BRUXELLES. Rue de Flandre, 142

PERMIS UNIQUE: Mettre en conformité des travaux de la zone située à l'arrière du bâtiment en lieu et place de la cours d'origine ainsi que la restauration de la façade avant et la restitution de la devanture du commerce du rez-de-chaussée
Demande de BUP – DPC / BUP – DU du 27/01/2025

Avis conforme de la CRMS

A105032 Détail de la photo précédente, avec le n° 142 au centre.

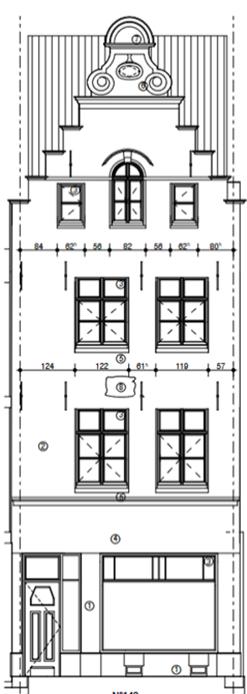
- Il est prévu de dérocher l'entièreté de l'enduit, décrit comme hétérogène en raison de réparations diverses, et de le renouveler à l'aide d'un enduit traditionnel à la chaux avec réfection d'éléments en relief. Avant de procéder à ce dérochage, il convient de vérifier l'adhérence de l'enduit existant et de s'assurer que le dérochage complet est justifié et n'abîmerait pas la maçonnerie ancienne. Le dérochage devrait par ailleurs être mis à profit pour réaliser un suivi et un relevé archéologiques afin de mieux documenter l'évolution historique du bien.

La restitution d'éléments en relief, mentionnée dans l'une des notes d'intention, n'est actuellement étayée par aucune documentation historique mais est juste évoquée comme une éventualité dans l'état de référence. En l'absence d'informations, il convient de se limiter à la restauration des cordons et autres éléments en relief existants. La CRMS suggère par ailleurs de profiter des travaux pour rétablir les trois trous de boulins encore visibles sur les photos d'archives et de les dorer de caches en bois en forme de pointes de diamant.

Le rétablissement de la symétrie entre les deux rampants à gradins du fronton est positif (rabotage d'une petite portion du mur mitoyen de droite en vue de rétablir le gradin disparu).

Extr. de la photo de
1906-1914 - ©KIK-IRPA,
Bruxelles, A105032,

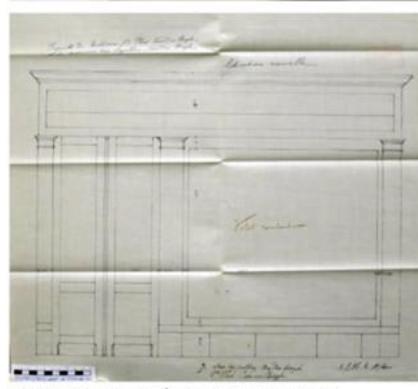
- Le remplacement de la devanture commerciale existante et de facture fort médiocre (châssis PVC) est positif. Cependant, la CRMS s'interroge sur la pertinence de revenir à la situation de droit telle qu'elle se présentait en 1931 (dernier permis octroyé pour ce bien). Cette reconstitution s'apparenterait à une forme de pastiche dont la qualité et l'esthétique du résultat final ne sont pas garantis. Le style Art Déco de la devanture introduisait, par ailleurs, à l'époque, une rupture par rapport à la typologie de la façade qu'il n'est pas souhaitable de réitérer. Dès lors, la CRMS préconise de revoir cette proposition et d'étudier une devanture mieux en phase avec la façade historique, réalisée dans des matériaux de qualité et présentant une mise en œuvre particulièrement soignée. A cette fin, elle recommande de se baser sur la situation historique visible sur la photographie de 1906-1914 et le plan de 1905. Il convient également de trouver une solution adéquate, s'intégrant bien dans la nouvelle devanture, pour la gestion de l'accès séparé au commerce et aux étages.
